Nos Réf. : BES-CD-87-2013-07-24-0001

Objet : Dossier de demande d'autorisation pour exploitation d'une installation de stockage de sédiments et autres terres radiologiquement marqués sur la commune de BESSINES SUR GARTEMPE.

ANNEXE - Points nécessitant des précisions

Figure 1 : Reconstitution des haies prévues sur le site (extrait dossier CNPN)

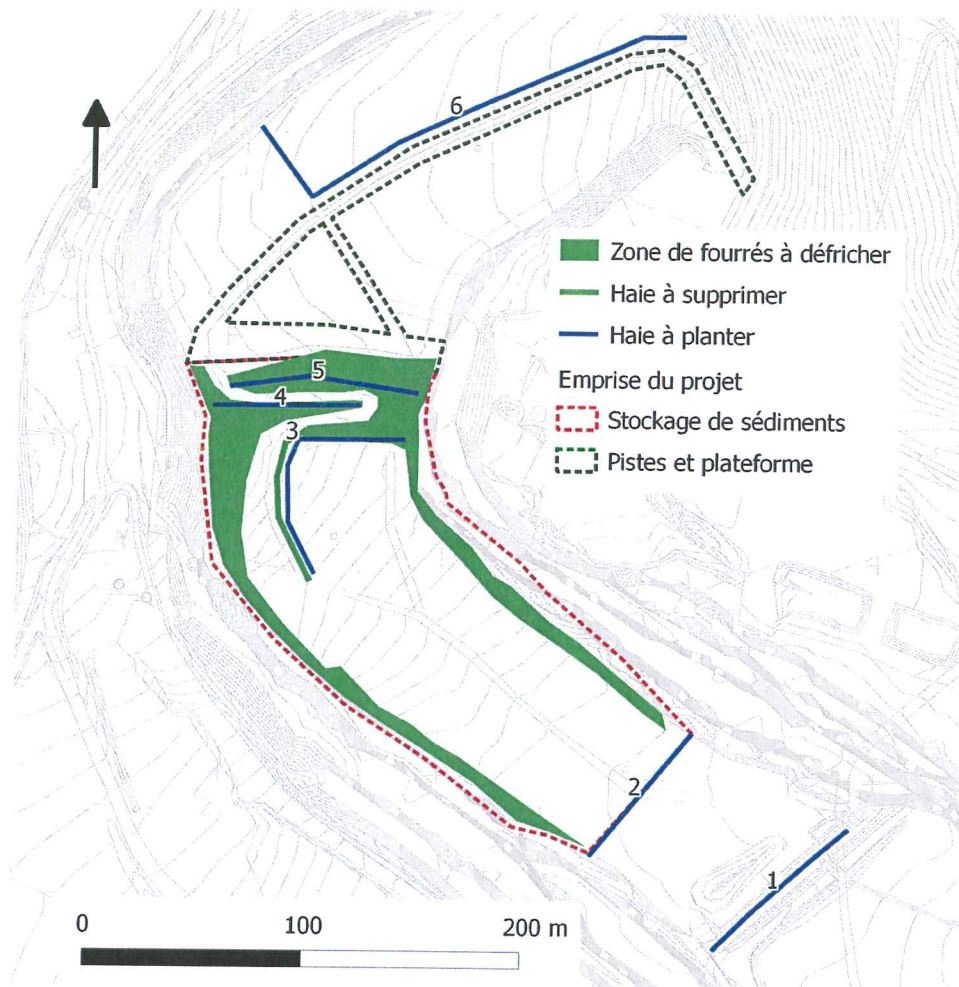
Le plan proposée par l'étude d'impact quant à la plantation de haies et arbustes diffère de celui proposé dans le dossier de « dérogation espèces protégées ».

Il est également nécessaire de **mettre en conformité le plan de végétalisation du DDAE avec les mesures proposées dans le dossier de demande de dérogation espèces protégées** (dossier CNPN) (cf. figure 1). Ainsi, l'emprise des plantations arbustives et arborescentes doit être réduite à une bande assez mince située au pied des parements granitiques, et les haies 3-4-5, doivent figurer sur le plan de végétalisation.

- **Une couche de terre végétale** de 20 cm d'épaisseur. Cette couche de terre est semée d'un mélange de graminées et de plantes herbacées locales pour reconstituer une prairie. Des arbres et arbustes seront plantés en marge de cette prairie, au bord des parements granitiques et au droit des haies (cf. figure 1). **Dans ces zones, l'épaisseur de la couche de terre végétale passe à 1 m.**

L'épaisseur de la couverture ne varie donc que dans la mesure où le coefficient de perméabilité de l'argile n'est pas encore connu. L'épaisseur de la terre végétale est soit de 20 cm, soit de 1 m. Le zonage de ces épaisseurs est connu : 1 m d'épaisseur le long des parements granitiques, sur une largeur de 5 à 10 m, et au droit des haies 3-4-5, sur une largeur de 5 à 10 m également ; 20 cm partout ailleurs (prairie).

Figure 3 : Plan de végétalisation révisé

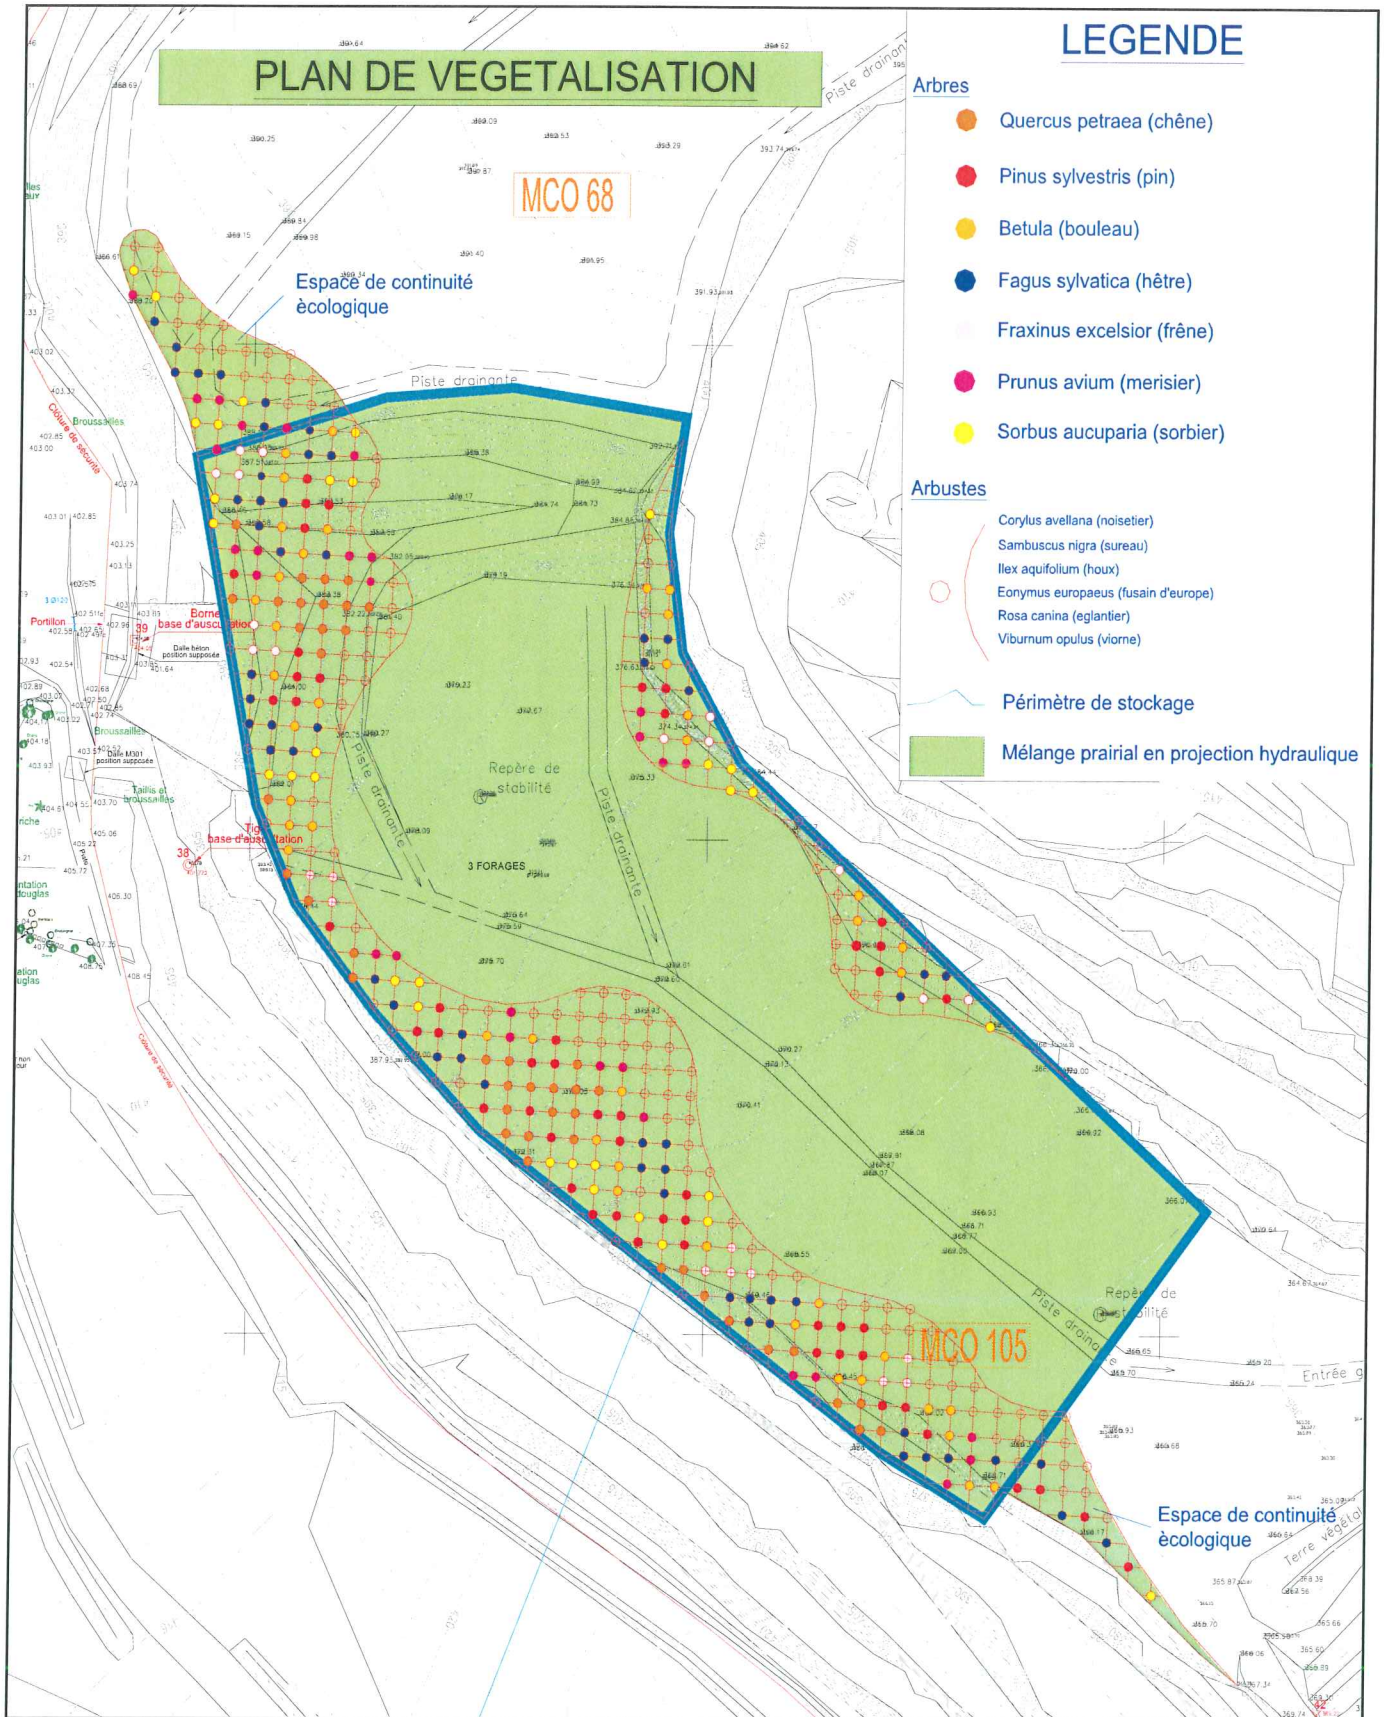
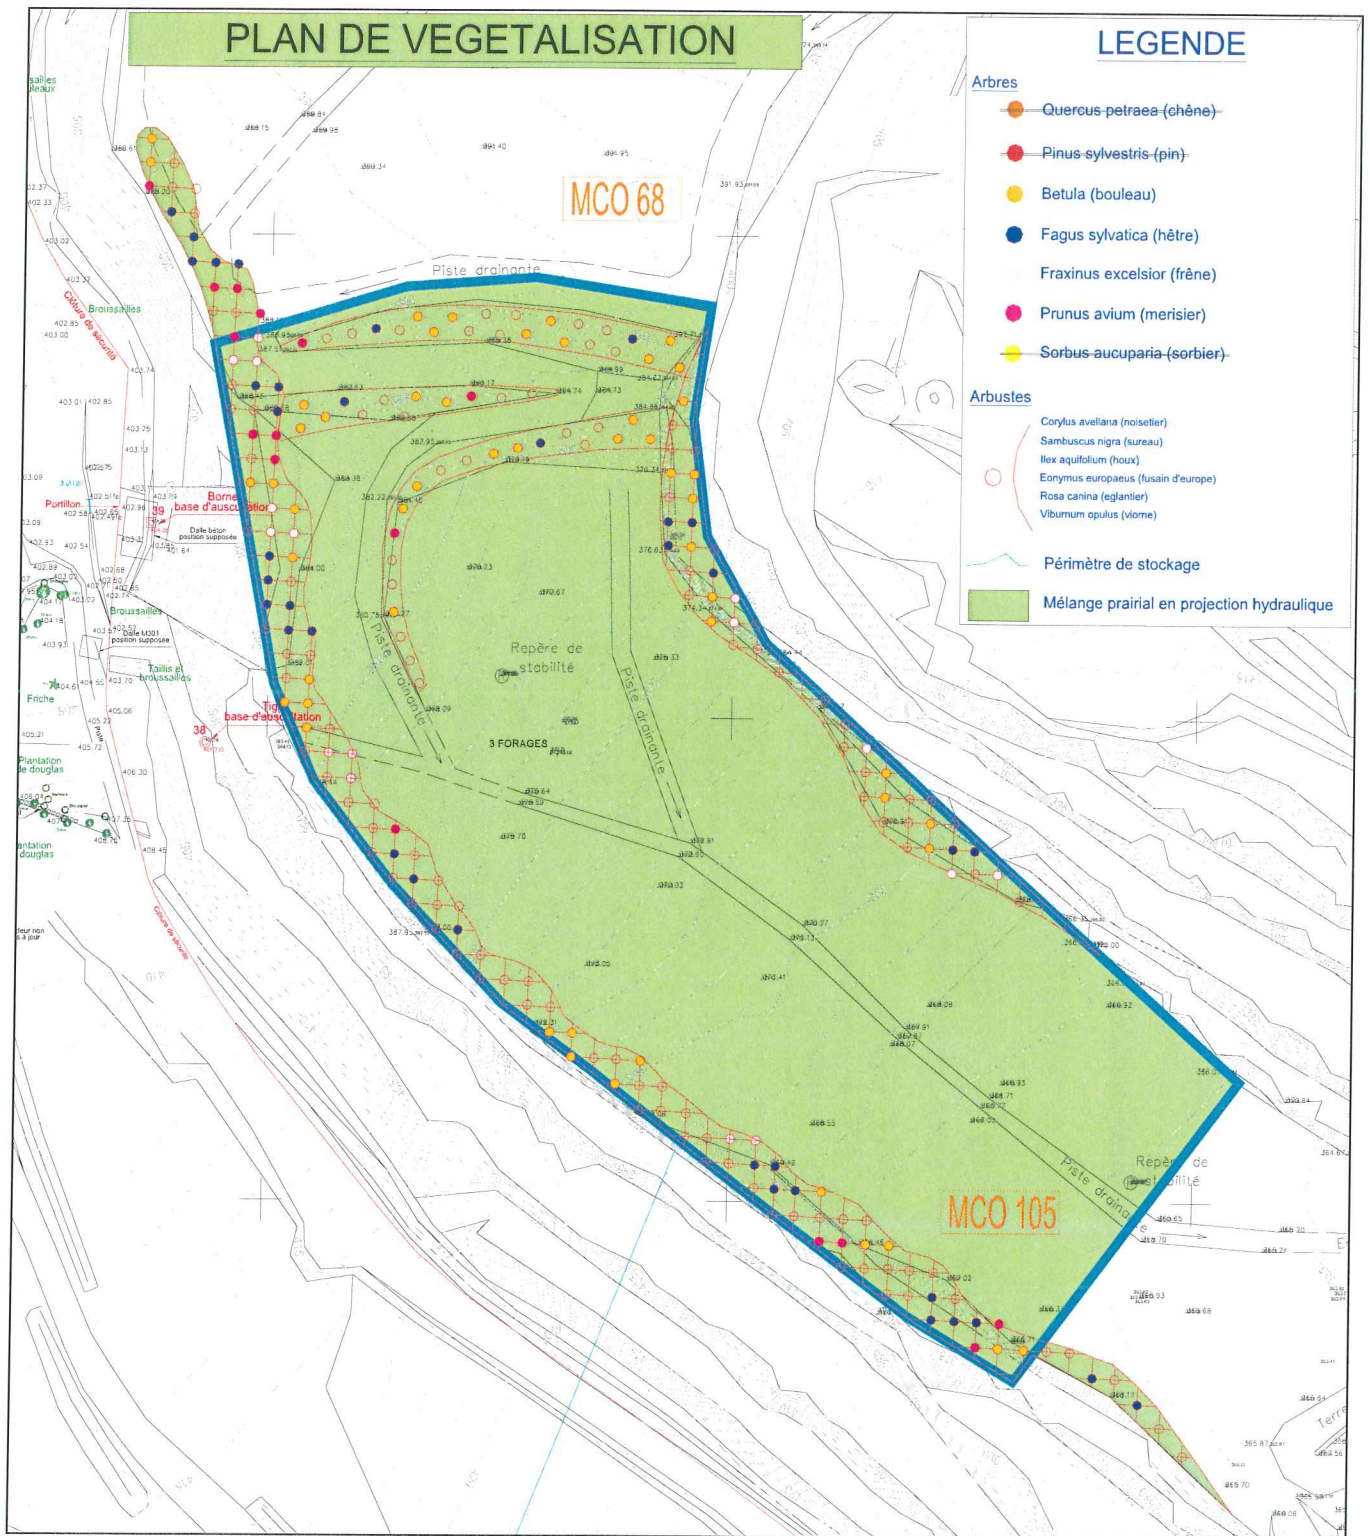
Le plan de végétalisation prévoit (p 84) la plantation de pins, de hêtres et même de chênes sur une épaisseur d'1m de terre végétale. Ce plan de végétalisation prévoit principalement ces implantations en périphérie de la zone de stockage, à la jonction entre l'étanchéité des cotés et celle de la couverture, qui est une zone de fragilité évidente du stockage.

Toute plantation d'arbres ou d'arbustes doit être totalement proscrite sur le périmètre de stockage, les aménagements paysagers ne doivent porter que sur les abords de ce stockage à une distance suffisante (20m) pour avoir la certitude que le système racinaire n'entrera pas en contact avec les sédiments.

Parmi les espèces d'arbres proposées dans le plan de réaménagement du DDAE (cf. figure 2), certaines possèdent un système racinaire profond ou pivotant. C'est le cas du chêne sessile, du pin sylvestre et du sorbier. **Ces arbres ne doivent donc pas être plantés sur la couverture**, au risque de la dégrader. Nous proposons donc de les retirer de la liste des arbres à planter en revégétalisation. En revanche, des essences telles que le bouleau, le hêtre, le merisier, le frêne, présentent un système racinaire superficiel et peu profond, parfaitement adapté aux caractéristiques de la couverture envisagée. De même, les arbustes proposés présentent un système racinaire nettement moins profond que les arbres et sont compatibles avec la couverture prévue.

Ainsi, pour prendre en compte les éléments évoqués ci-dessus, nous avons revu le plan de végétalisation du DDAE. La version initiale (figure 2) et la nouvelle version (figure 3) sont présentées dans les pages suivantes.

Figure 4 : Détail de la couverture dans la zone périphérique

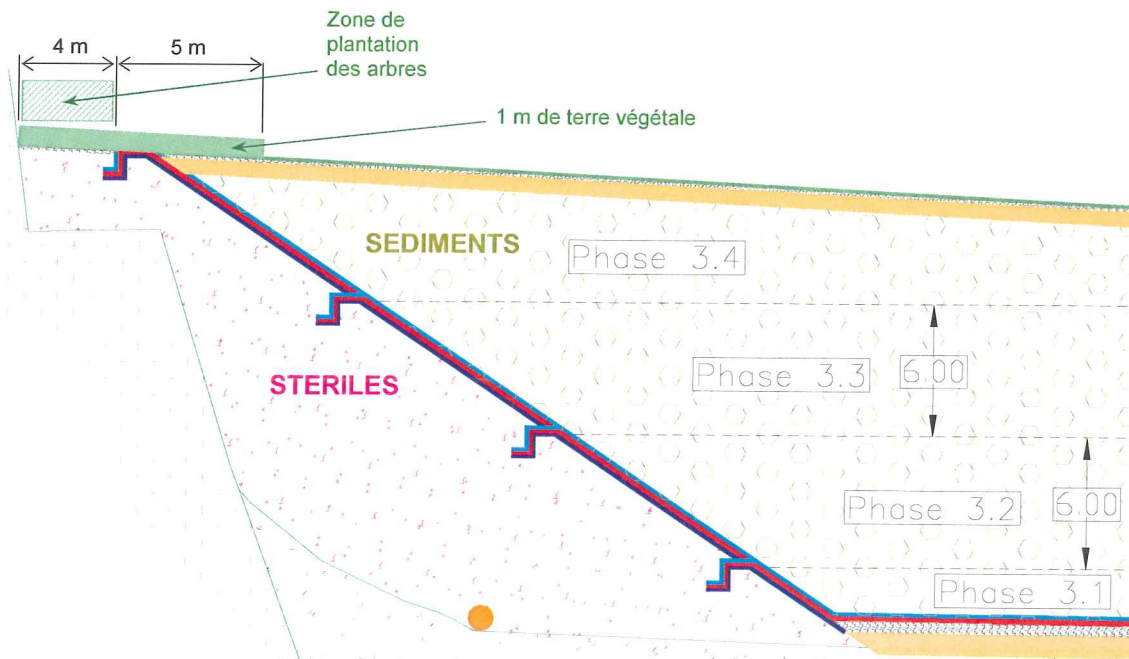
Le plan de végétalisation prévoit (p 84) la plantation de pins, de hêtres et même de chênes sur une épaisseur d'1m de terre végétale. Ce plan de végétalisation prévoit principalement ces implantations en périphérie de la zone de stockage, à la jonction entre l'étanchéité des cotés et celle de la couverture, qui est une zone de fragilité évidente du stockage.

Toute plantation d'arbres ou d'arbustes doit être totalement proscrite sur le périmètre de stockage, les aménagements paysagers ne doivent porter que sur les abords de ce stockage à une distance suffisante (20m) pour avoir la certitude que le système racinaire n'entrera pas en contact avec les sédiments.

La bordure du stockage ne présente pas de fragilité particulière. Il est prévu une bande plane (risberme) d'au moins 4 m de largeur, faite de remblais de stériles, entre les parements granitiques et la crête des talus latéraux du stockage. C'est seulement au-delà de cette risberme que seront stockés les sédiments. Au droit de la risberme ne se trouvent que des stériles mis en remblai et compactés.

Sur toute la largeur de la risberme ainsi que sur une largeur de 5 m à l'intérieur du stockage, l'épaisseur de terre végétale sera de 1 m. Les arbres et arbustes ne seront pas plantés au-delà de la limite de la risberme (cf. figure 4 ci-dessous).
